改善箇所説明図

改善の内容

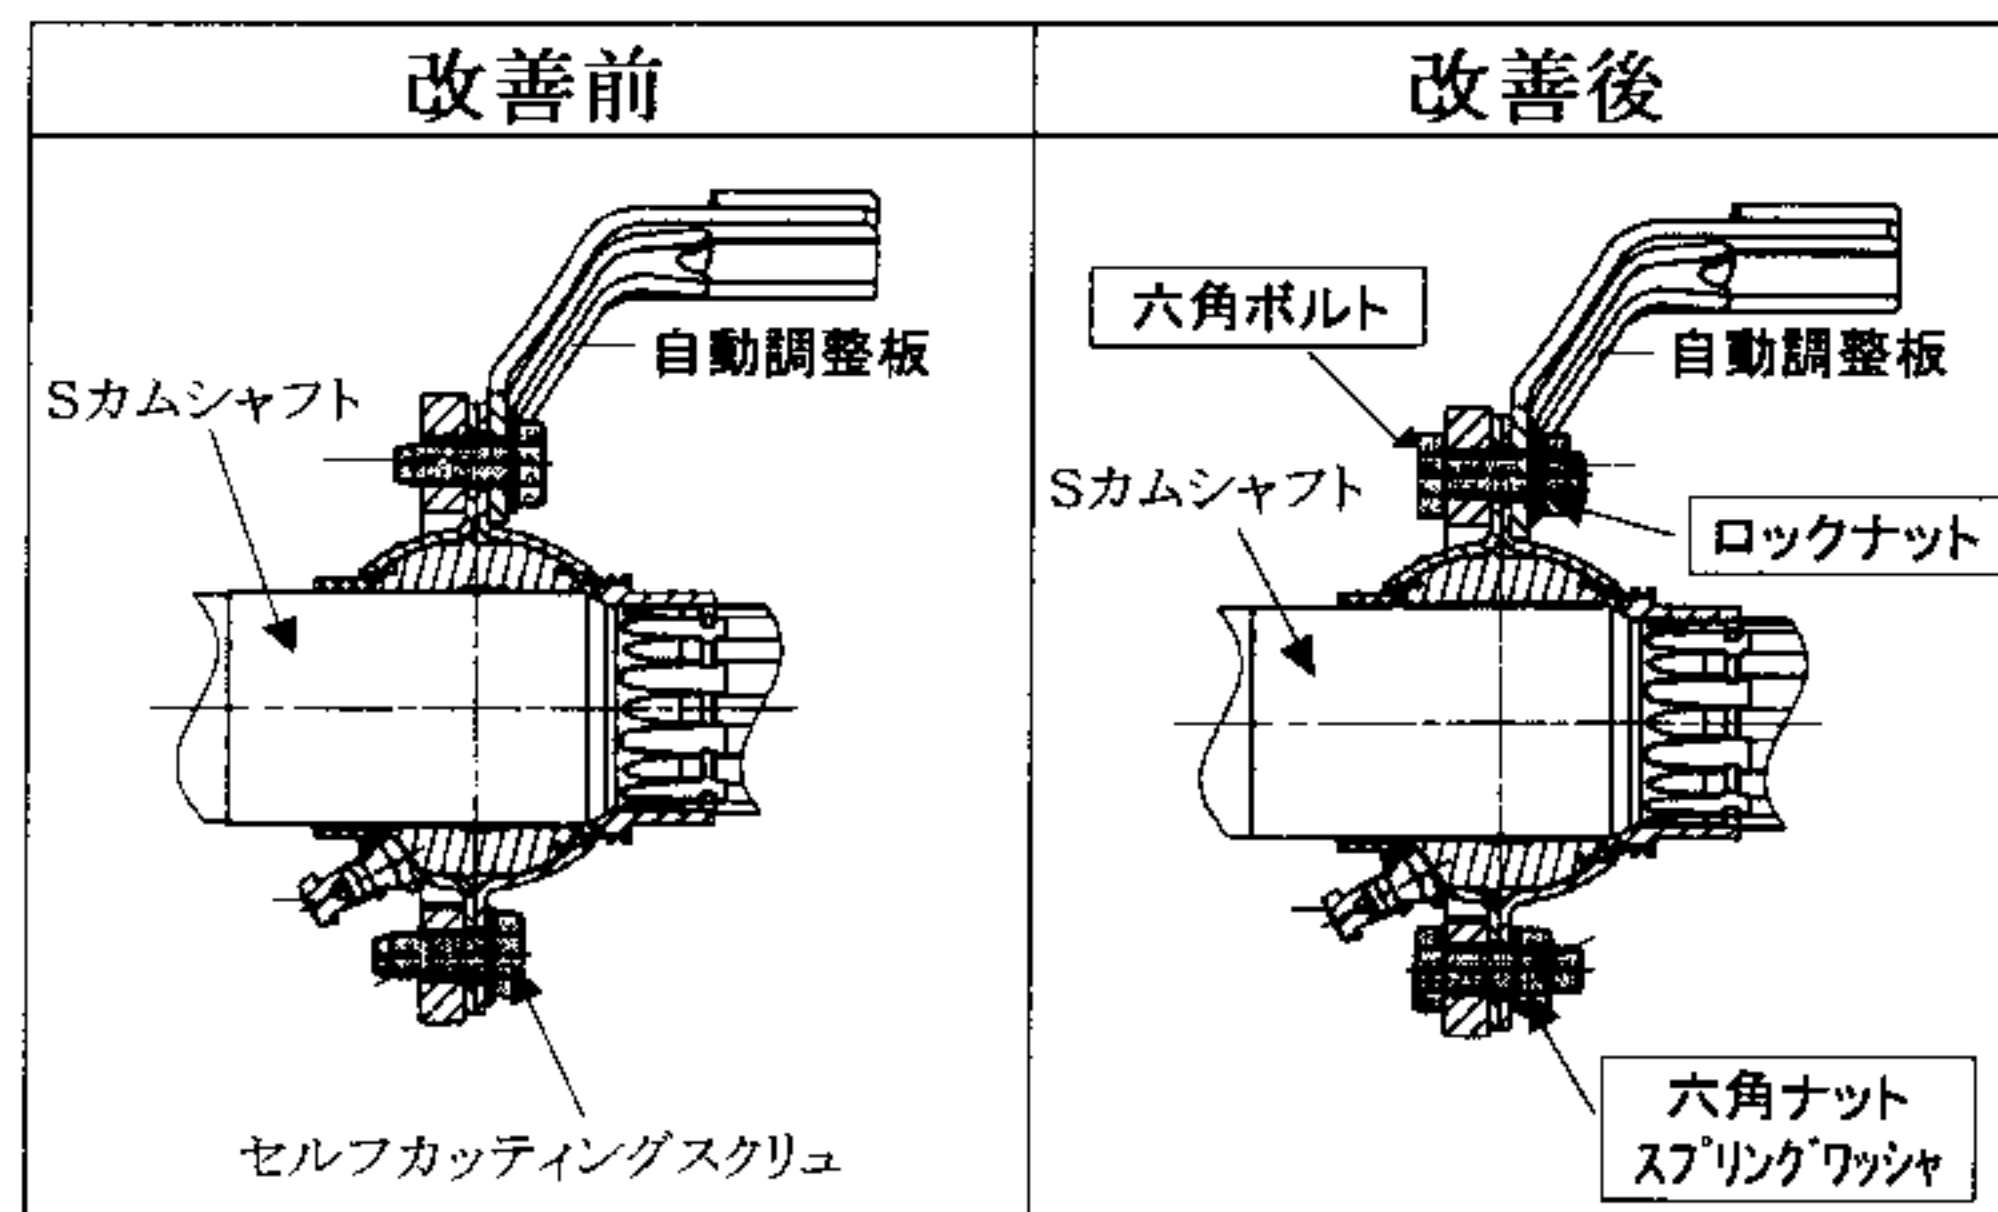
基準不適合発生箇所

ライニング隙間調整板等を固定しているセルフカッティングスクリュの熱処理が不適切なため、当該スクリュの強度が不足しているものがあり、そのまま使用を続けると、当該スクリュの頭部が折損することがある。そのため、ライニング隙間調整板が脱落するとともに、ブレーキドラムとブレーキライニングの隙間を自動的に調整することができなくなるおそれがある。

全車両、セルフカッティングスクリュを対策品(ボルト、ナット)と交換する。
